FESTSTELLUNGSENTWURF

1. TEKTUR

<p>K 9281 / Spreewitz - Neustadt / NK 4452 102 Stat. 0,000 - NK 4552 005 Stat. 7,729</p>	<p>Unterlage 6 / Blatt-Nr.: 8 A Höhenplan Anschluss Spreewitz-Ausbau</p>
<p>PROJIS-Nr.:</p>	<p>Maßstab: 1:1000/100</p>

Neu- und Ausbau des 2. Bauabschnittes der K 9281 einschließlich Brückenbauwerk über die Spreeaue

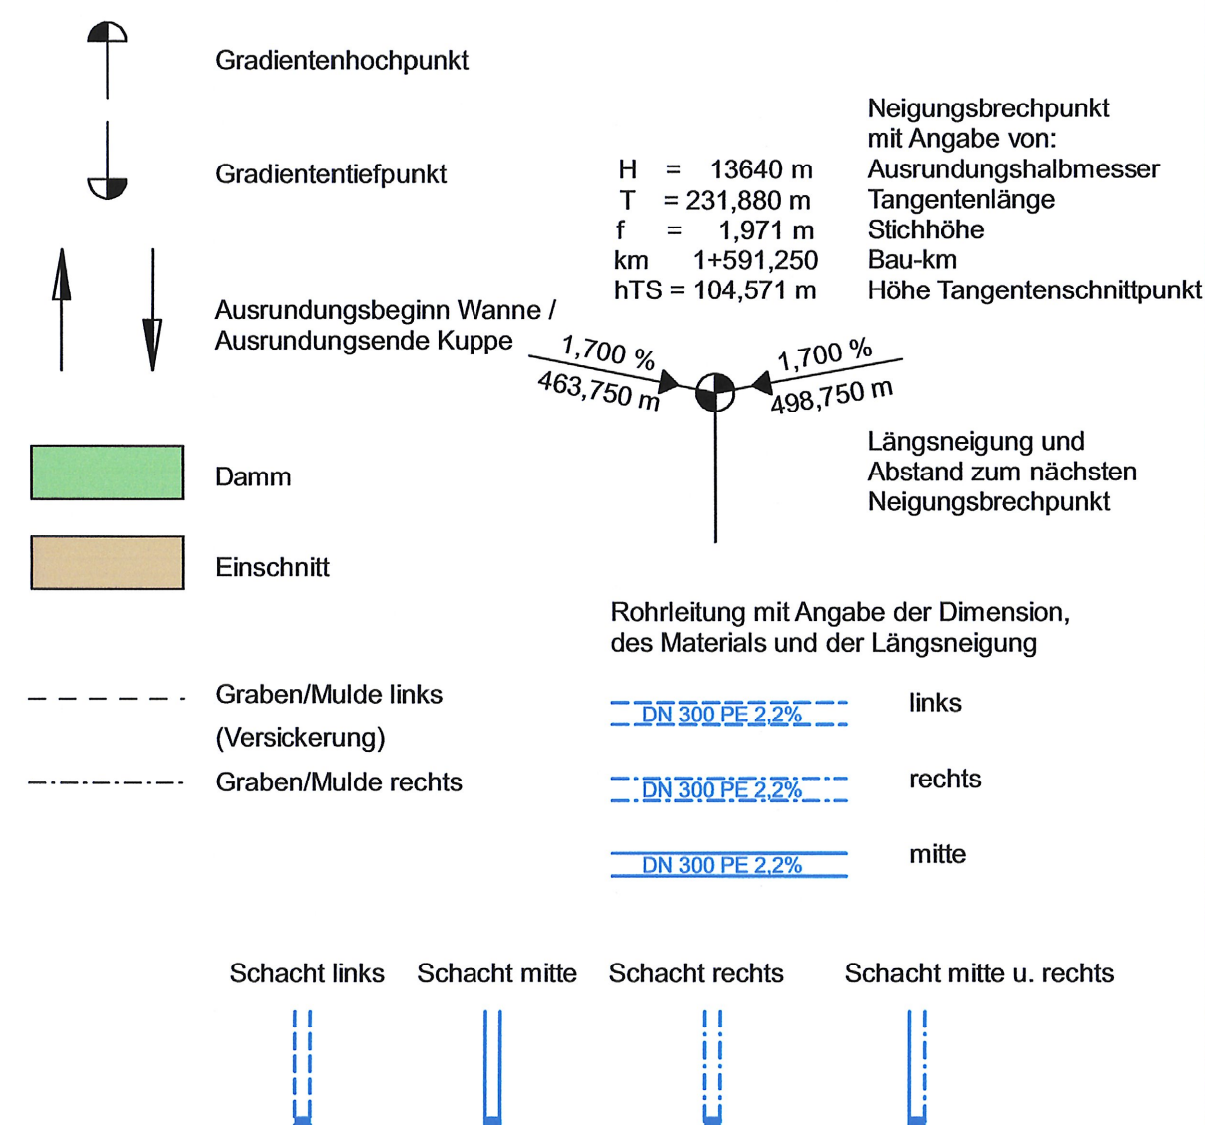
A	Anpassung Gradiente (Hochpunkt) an Deichplanung LTV	08/2020	Pörschke
Nr.	Art der Änderung	Datum	Zeichen
